DODATEK č. 3

1. Smluvní strany uzavřely dne 19.9.2024 smlouvu o dílo (dále jen „**Smlouva**“) týkající se realizace veřejné zakázky **Zahradní altány pro MŠ (dále jen „**Veřejná zakázka**“).**
2. V průběhu plnění vyvstala mezi Smluvními stranami potřeba upravit obsah Smlouvy, a proto se Smluvní strany dohodly, že uzavřou tento Dodatek č. 3 a upraví tak svoje vzájemná práva a povinnosti.

ZMĚNOVÝ LIST č. 1**Popis a zdůvodnění změnového listu**

Stavba: Zahradní altán, Mateřská škola, Vančurova 1131, Žďár nad Sázavou

DOVÝ 150x150x1000

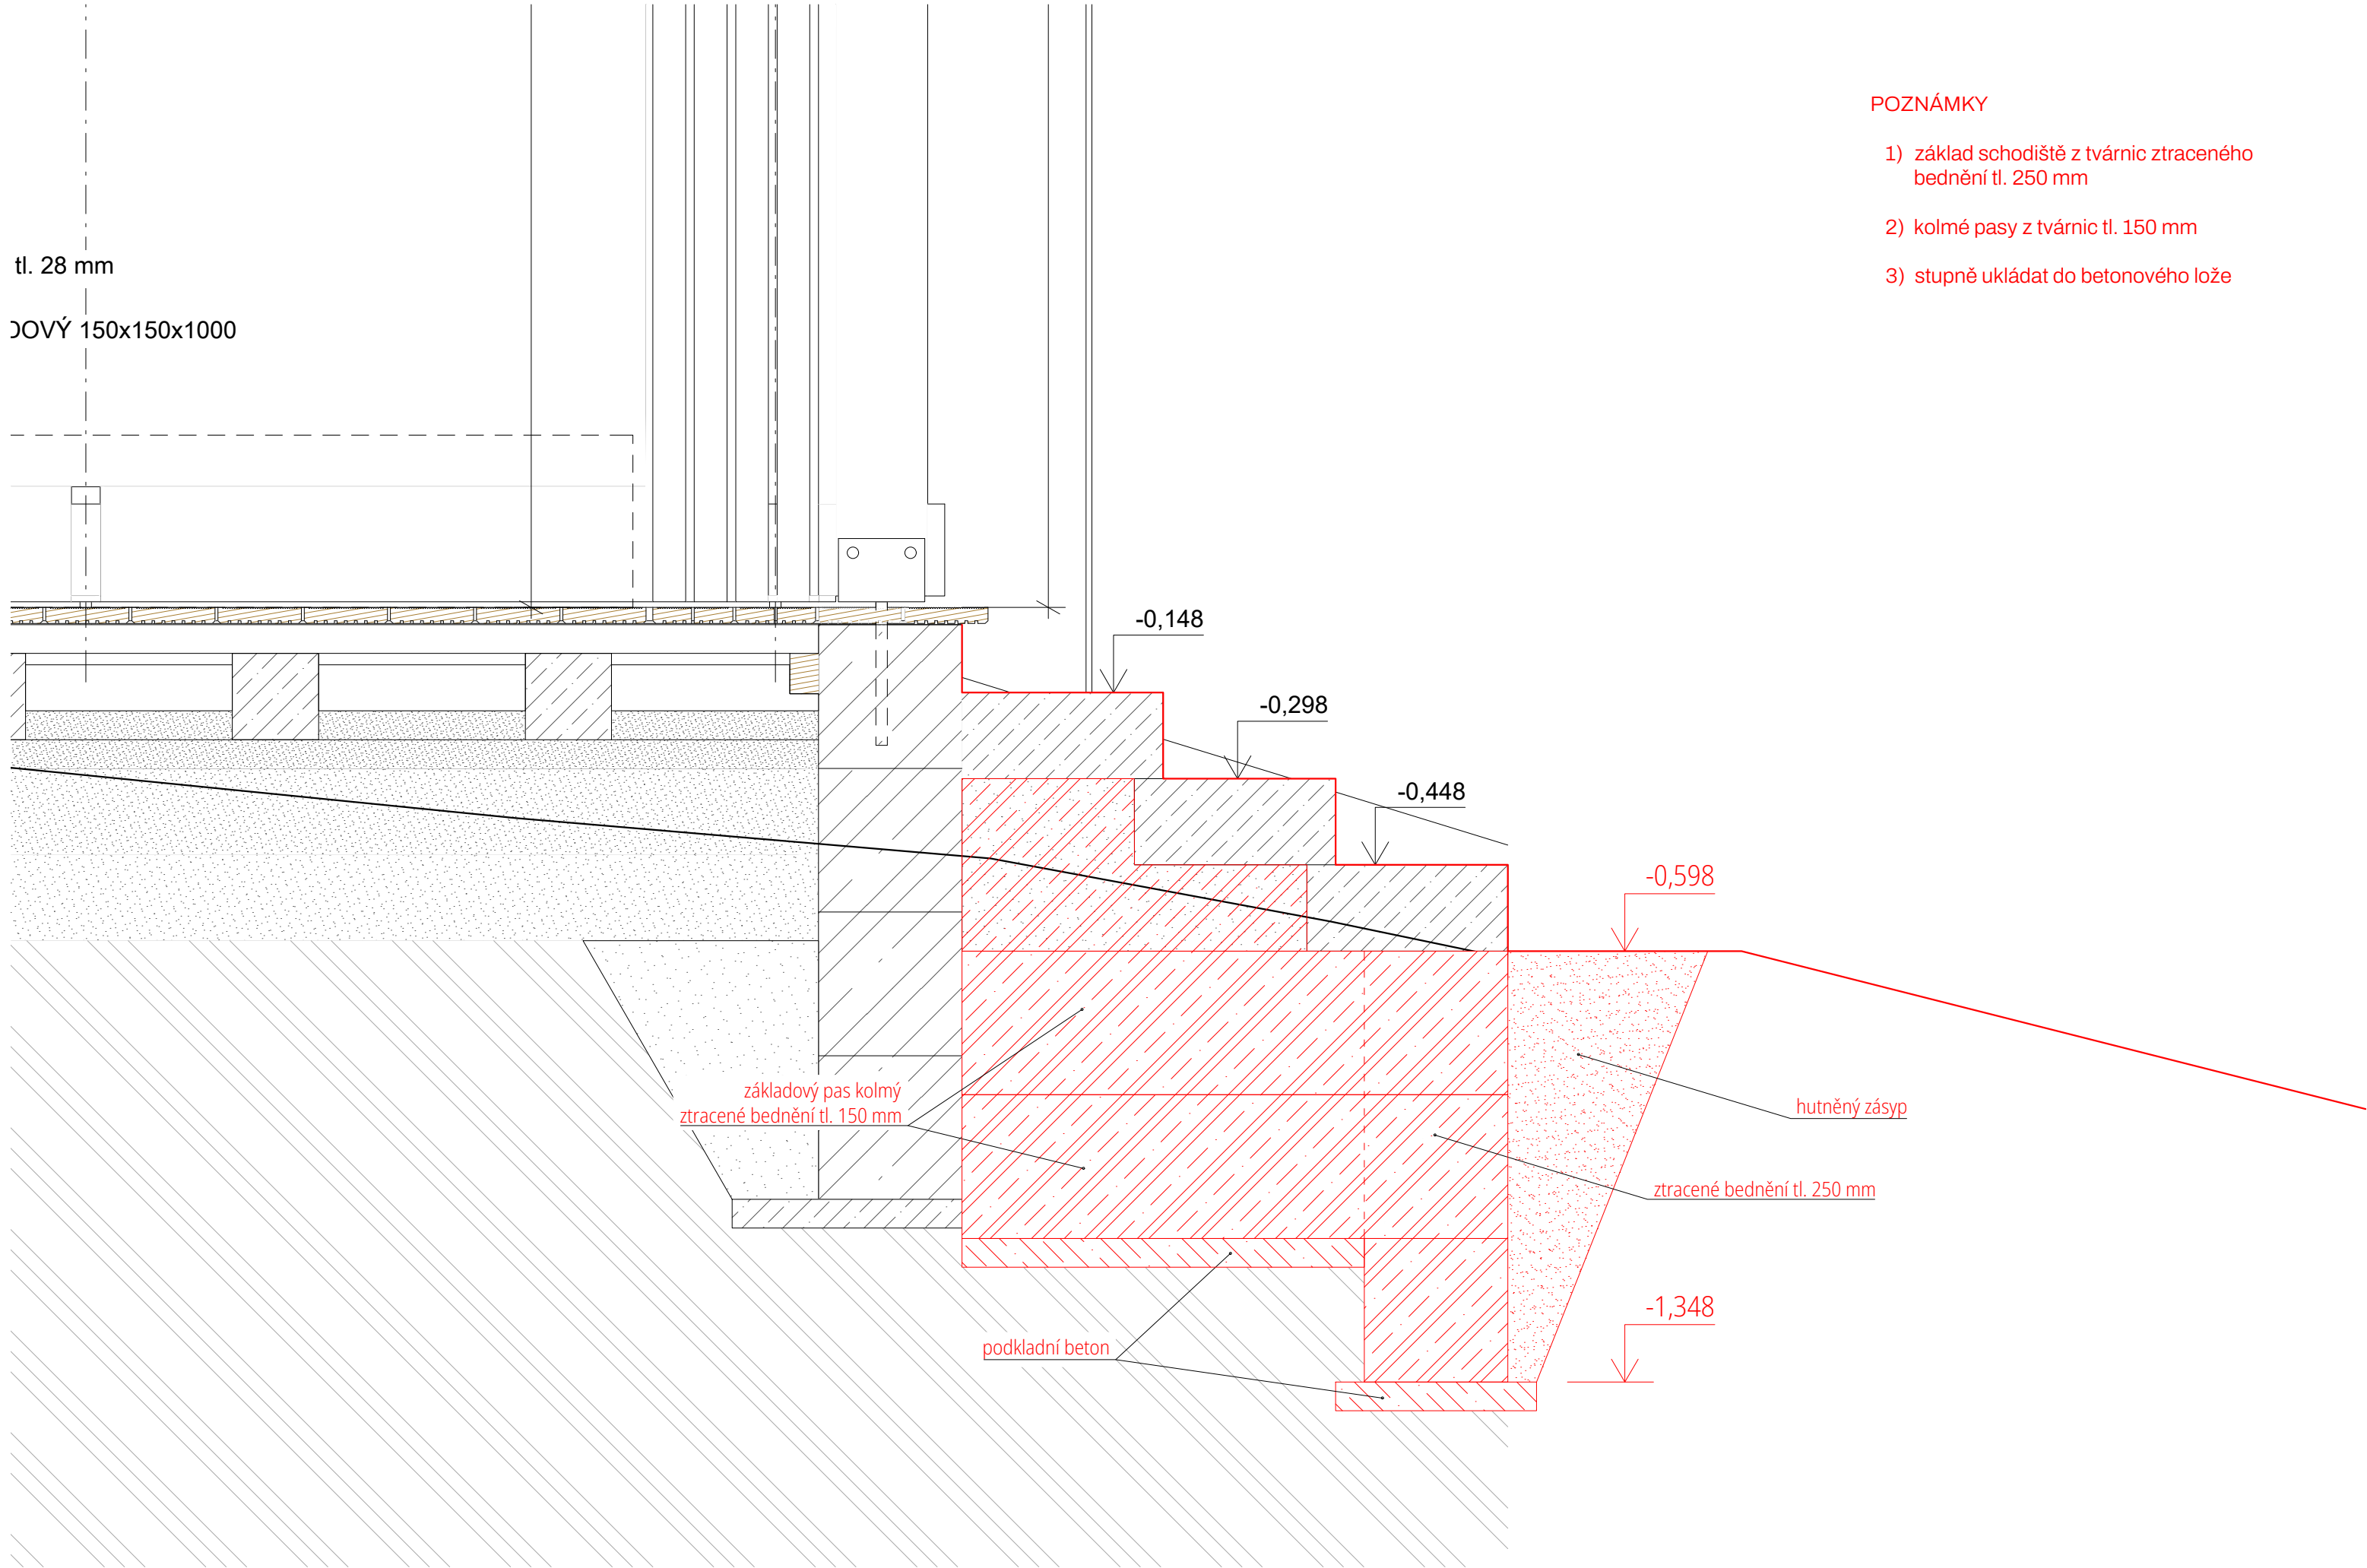
ZL č.01	Souhrn stavebních změn
	<p>Změna spočívá v doplnění části schodiště z východní strany altánu a zajištění tak bezpečného vstupu dětí do altánu i z této strany, kde vzniká výrazný terénní rozdíl mezi podlahou v altánu a přilehlým upraveným terénem. Změna byla provedena na základě skutečného zjištěného stavu přilehlého terénu na místě stavby. Došlo ke zpřesnění podmínek a předpokladů, které měl projektant k dispozici v projektové přípravě a navržení nejhodnějšího řešení pro zajištění bezpečného užívání altánu dětmi.</p> <p>Úprava způsobu osazení schodišťových stupňů z důvodu zjištění skutečného stavu podloží, základových podmínek a svažitosti okolního terénu. Původní suché uložení schodišťových stupňů na šterkový násyp je nahrazeno uložením na betonový pas pro zajištění soudržnosti celé konstrukce a zamezení posunu ve svahu vlivem působení srážkových vod a promrzání v zimním období.</p>

- 1) základ schodiště z tvárníc ztraceného bednění tl. 250 mm
- 2) kolmé pasy z tvárníc tl. 150 mm
- 3) stupně ukládat do betonového lože
